大型トラックの動力伝達装置のリコールについて

平成 26年12月11日

リコール届出番号3484

改善箇所説明図

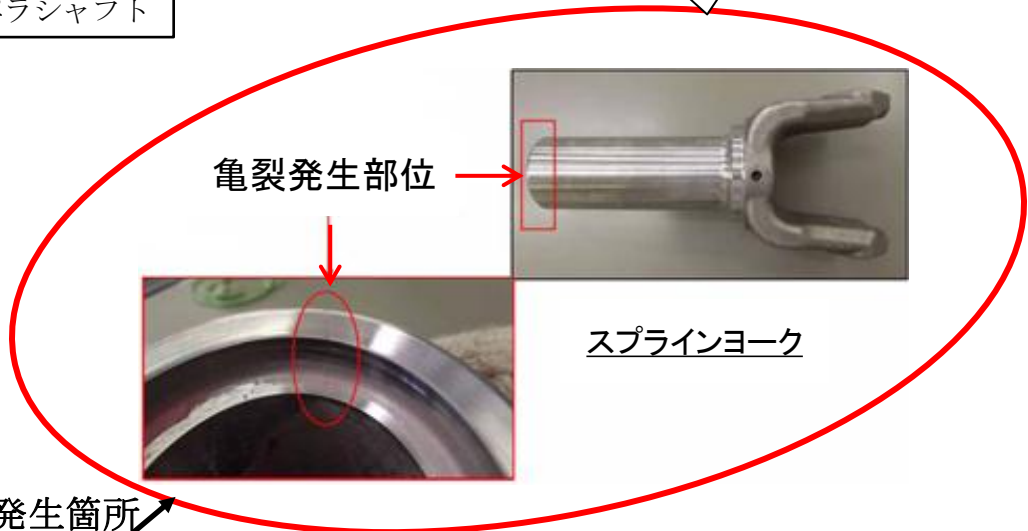
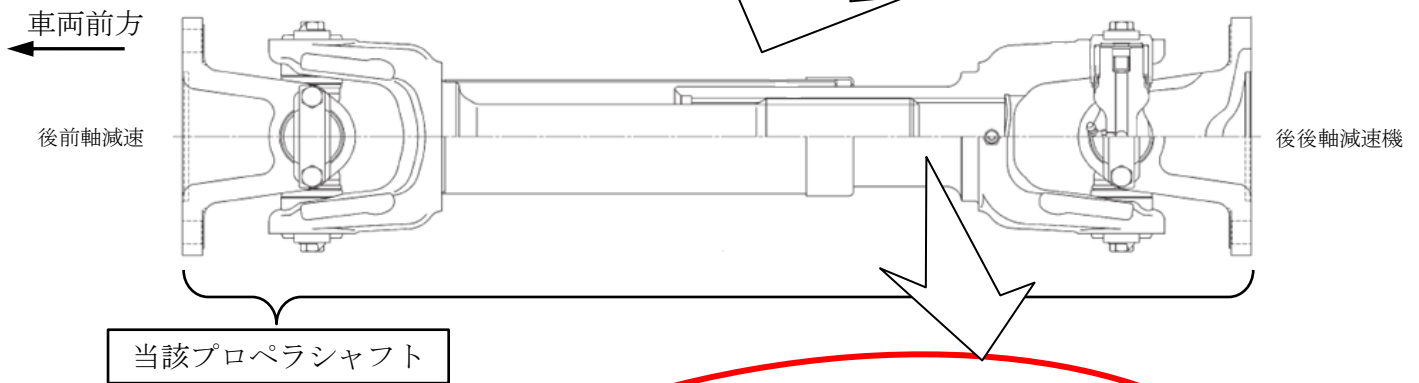
基準不適合発生箇所

後輪2軸駆動トラックにおいて、後前軸と後後軸間のプロペラシャフトスプラインヨークを製造する際、熱処理後の検査が不適切なため、スプラインヨークのスリーブ部に亀裂が生じているものがある。そのため、そのままの状態で使用を続けると、スリーブ部の亀裂が進行し、最悪の場合、プロペラシャフトが破損・脱落して、走行不能になるおそれがある。

改善の内容
全車両、当該プロペラシャフトを良品と交換する。

注： 内は、交換部品を示す。
識別：フランジ部に、黄色ペイントを塗布する。
